Lökeberg 1:22 m.fl

Munkedals Kommun
Detaljplan

Geoteknik

Nedan ges synpunkter och svar på de frågeställningar som SGI har beträffande geotekniken och bergtekniken för rubricerat objekt.

Figur 1. Foto taget mot i nordväst.

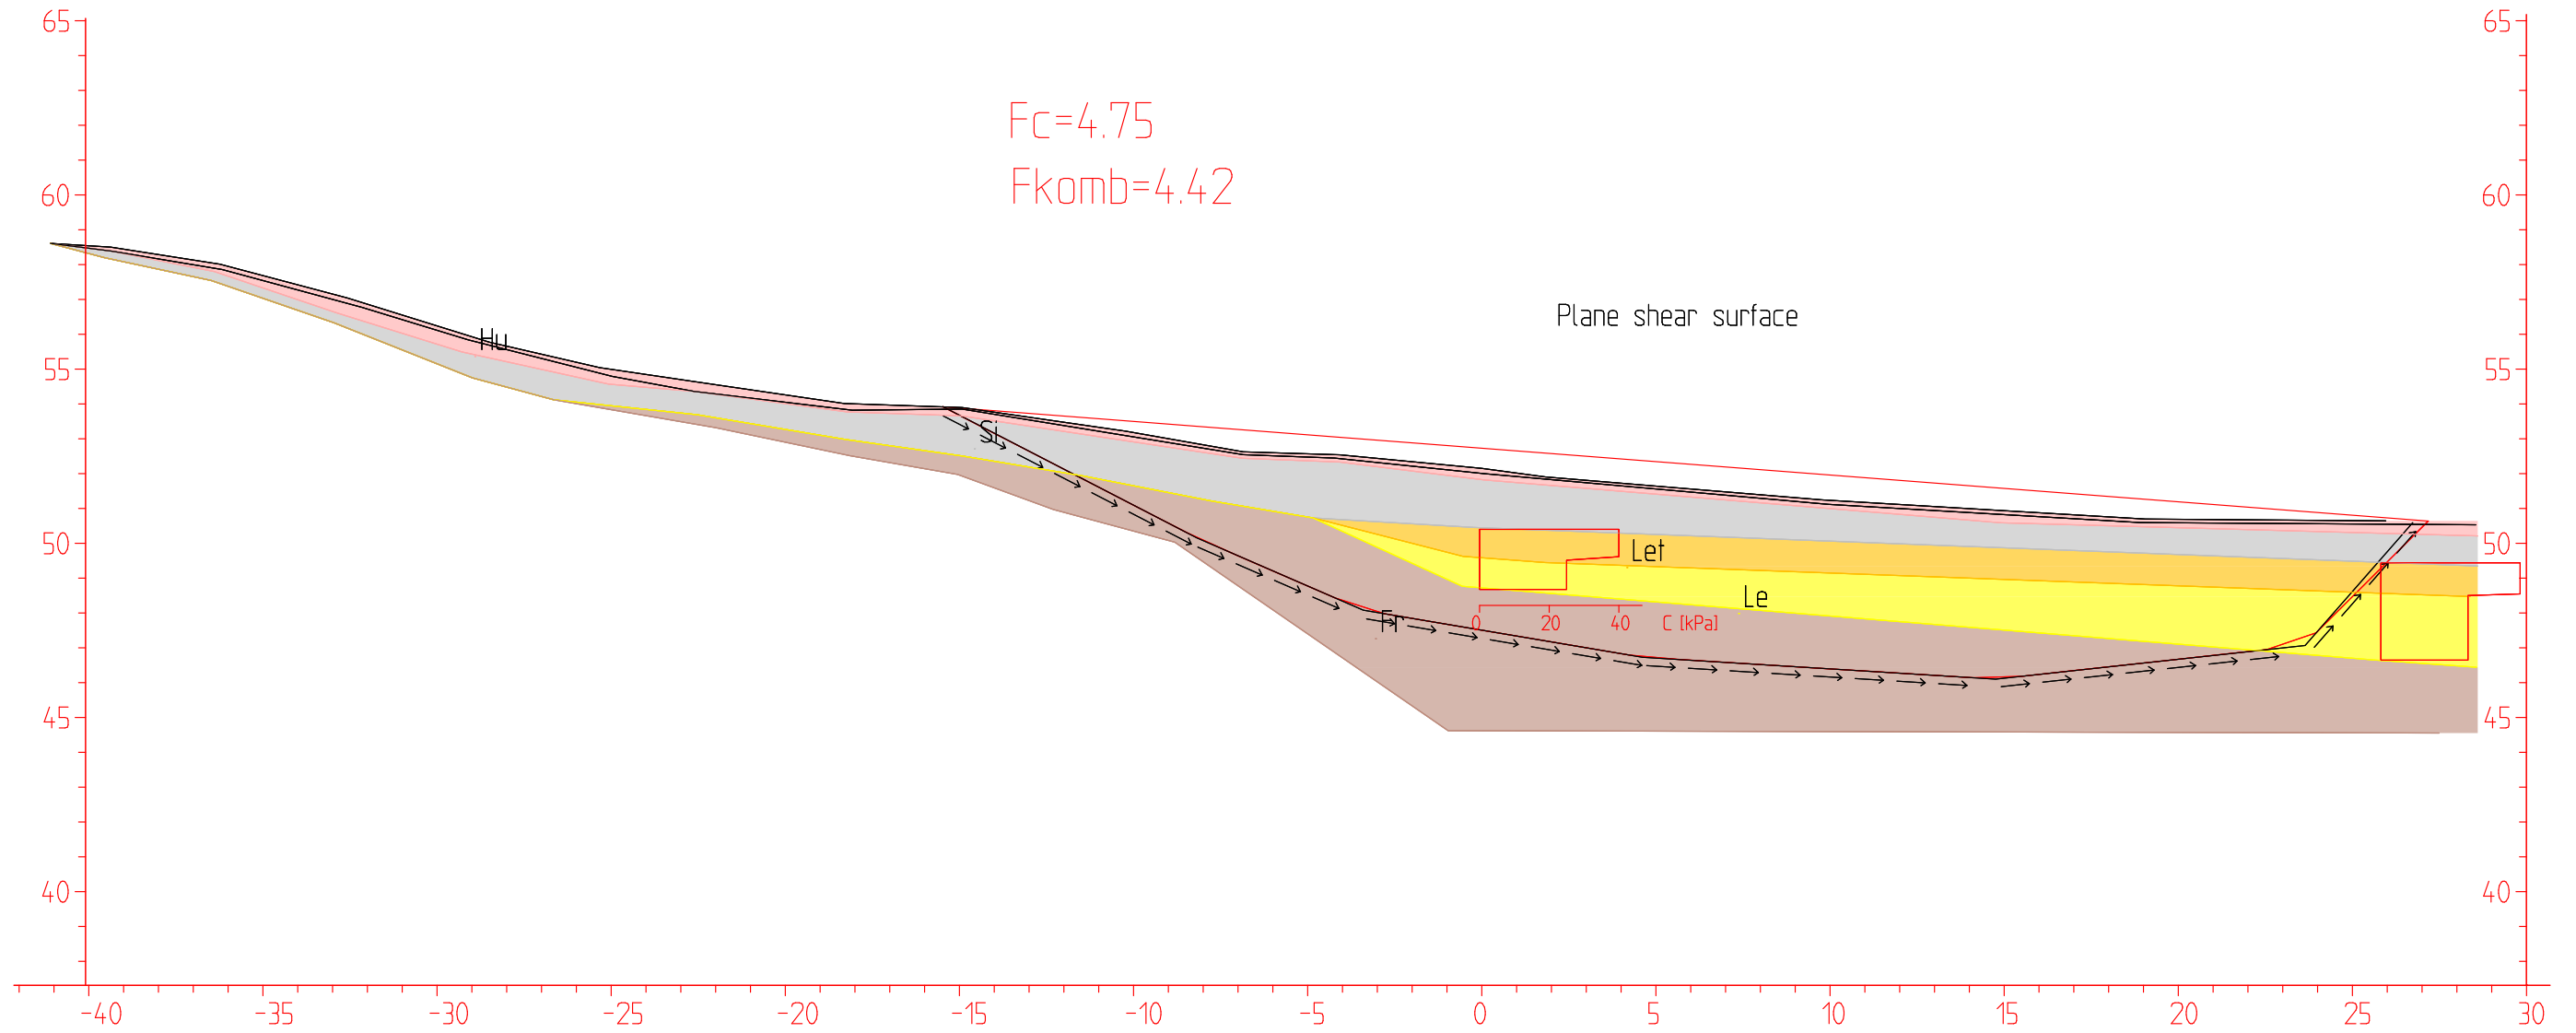
I [2] anges att jorddjupen inom område 1 är små och att stabiliteten därmed bedöms vara tillfredsställande. Vid planområdets västra gräns samt i den nordvästra delen av planområdet finns inga redovisade fältgeotekniska undersökningar. Där finns relativt branta slänter med nivåskillnader mellan släntfot och släntkrön på ca 4-6 m. SGI efterfrågar ett förtydligande om hur man har verifierat att jorddjupen vid västra sidan och inom norra delen av område 1 är så små att stabilitetsproblem kan uteslutas. SGI anser att underlag som ligger till grund för bedömningen av jorddjupen ska bifogas handlingen.

Område 2. Området utgörs av tunna jordtäcken på berg alternativt berg i dagen. I bilaga 2 är berg i dagen markerat samt till viss del inmätt. Foton tagna från område 2 redovisas nedan i Figur 1, Figur 2 och Figur 3.

Vi bedömer att släntstabiliteten är tillfredställande inom område 2 och att SGIs synpunkt bedöms inte behöva belysas ytterligare. Bergsslänterna hanteras i separat PM, Rapport Lökeberg bergteknik.

Sektion E
Totalsäkerhetsanalys, befintliga förhållanden
Hydrostatisk trycknivå

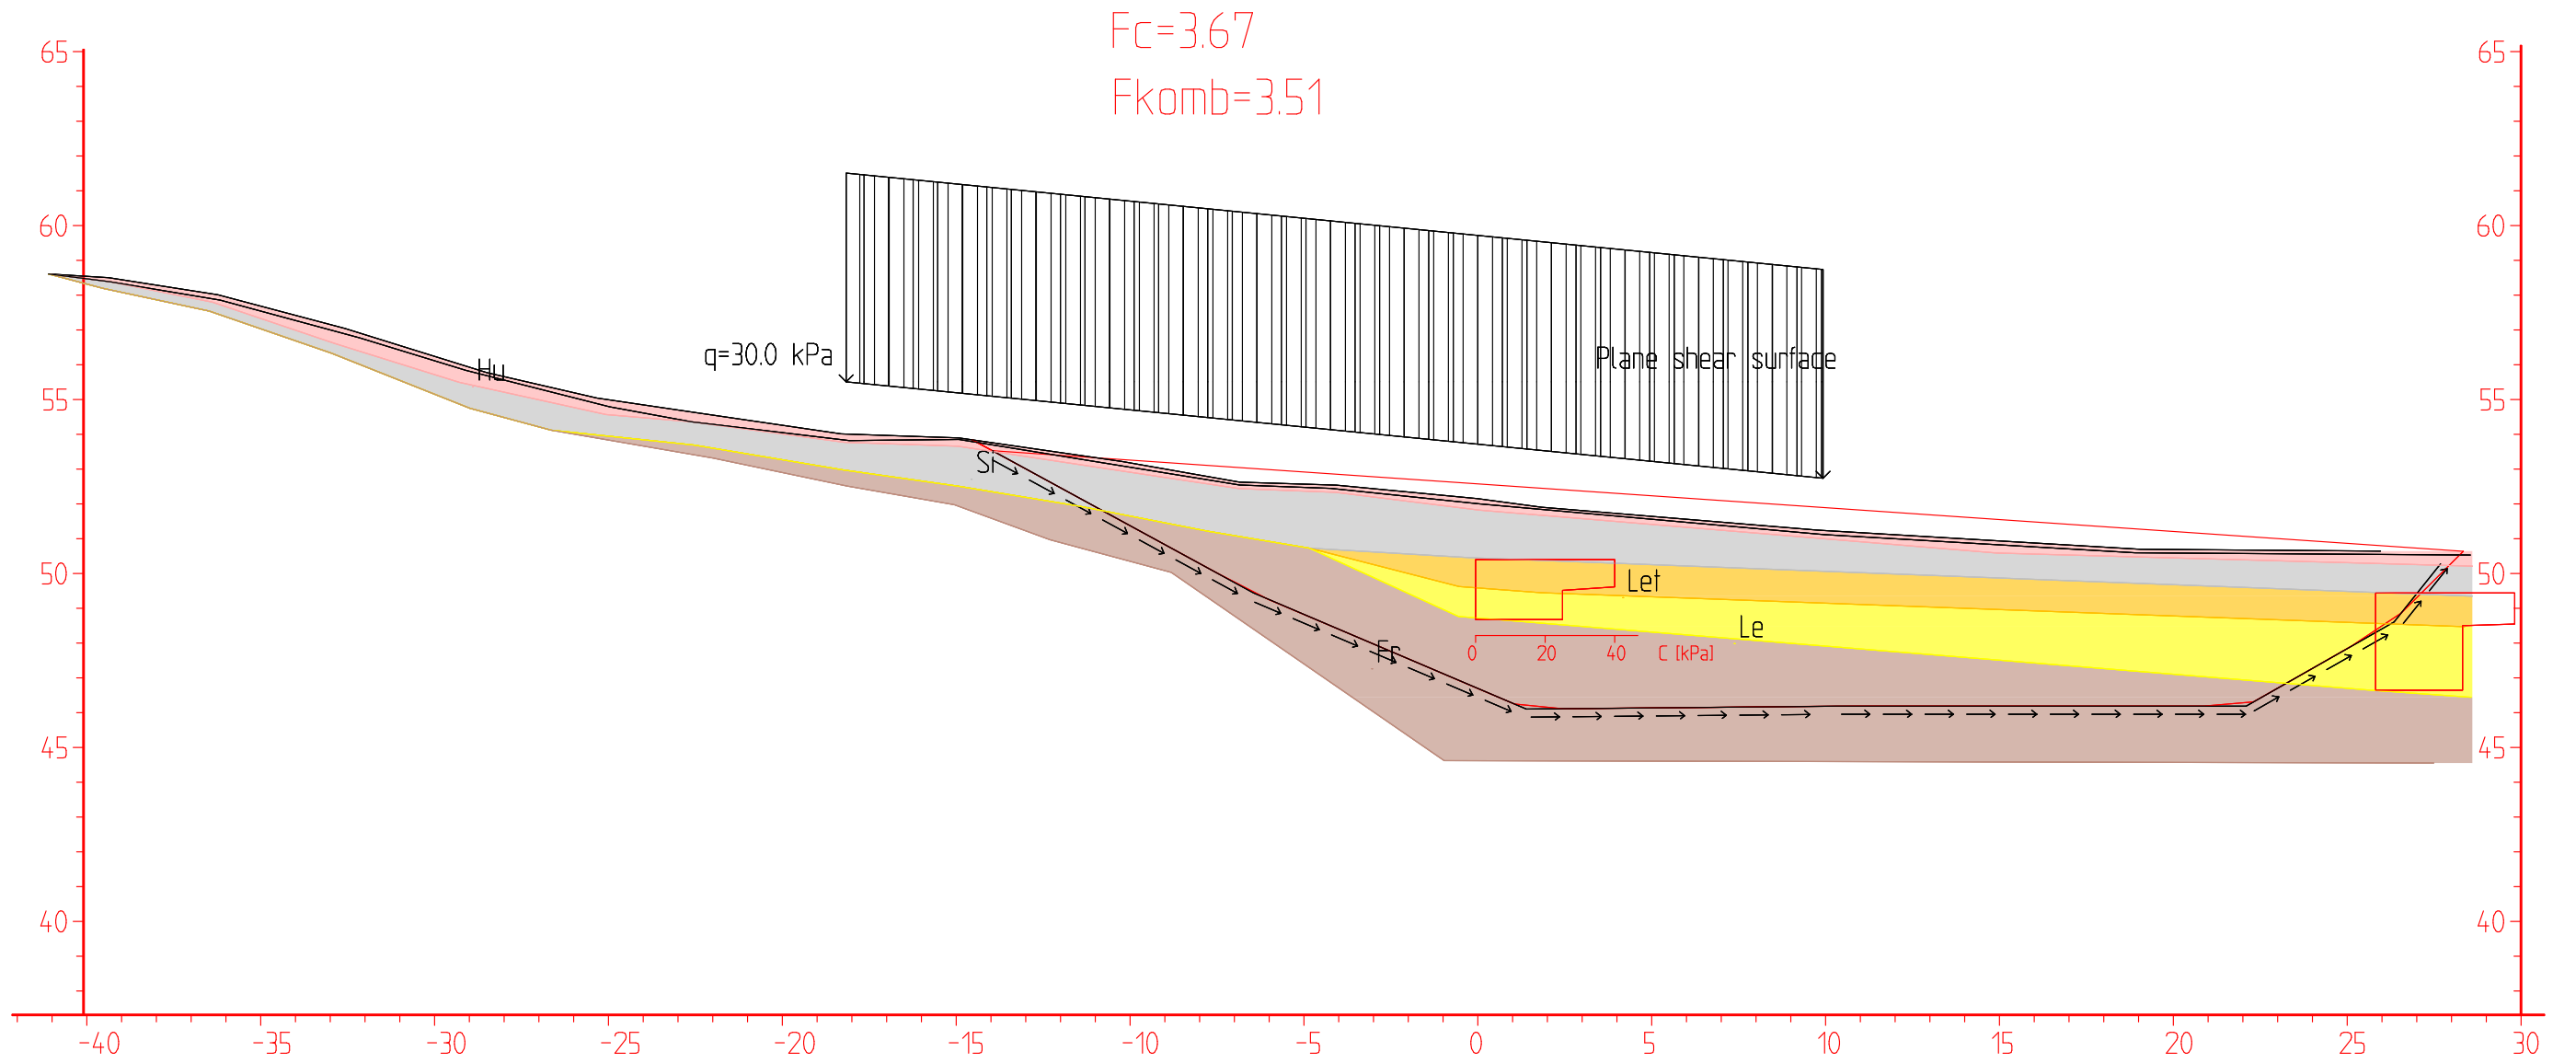
Baserat på utförda stabilitetsberäkningar bedöms stabiliteten för planområdet i [2] vara tillfredsställande. Stabiliteten har beräknats genom att geometrierna för en plan glidyta har valts som går igenom friktionsjorden närmast berget. Redovisade säkerhetsfaktorer anger att stabiliteten är betryggande för en sådan glidyta. SGI ställer dock frågan om det är säkerställt att redovisade glidytor är de kritiska för slänten. Som exempel så redovisas i bilaga 4:3 en glidyta som går relativt djupt ner i friktionsjorden närmast berget. SGI anser generellt att säkerhetsfaktorn ska beräknas för ett stort antal glidytor med varierande geometrier, vilket även inkluderar cirkulärcylindriska glidytor.

Kompletterande beräkningar med cirkulärcylindriska glidytor har utförts i sektion E, för placering se bilaga 2. Beräkningsparameter redovisas i vårt PM 2020-04-17.

Släntstabilitetsberäkningarna redovisas i bilaga 1 och beräknade säkerhetsfaktorer redovisas i Tabell 1. De beräknade säkerhetsfaktorerna för cirkulärcylindriska glidytor blir något högre än de redovisade med plana glidytor. Vid beräkning med plana glidytor provas i regel med en cirkulärcylindrisk glidyta och därefter med plan glidyta. Ofta erhålles en lägre säkerhet med plan glidyta då jorddjupen är grunda. Självklart provas ett flertal glidytor.

Släntstabiliteten bedöms under nuvarande förhållanden vara tillfredsställande och den planerade bebyggelsen bedöms kunna utföras utan att släntstabiliteten blir otillfredsställande. De föreslagna planbestämmelserna gällande laster och schakt kvarstår enligt vårt PM 2020-04-17.
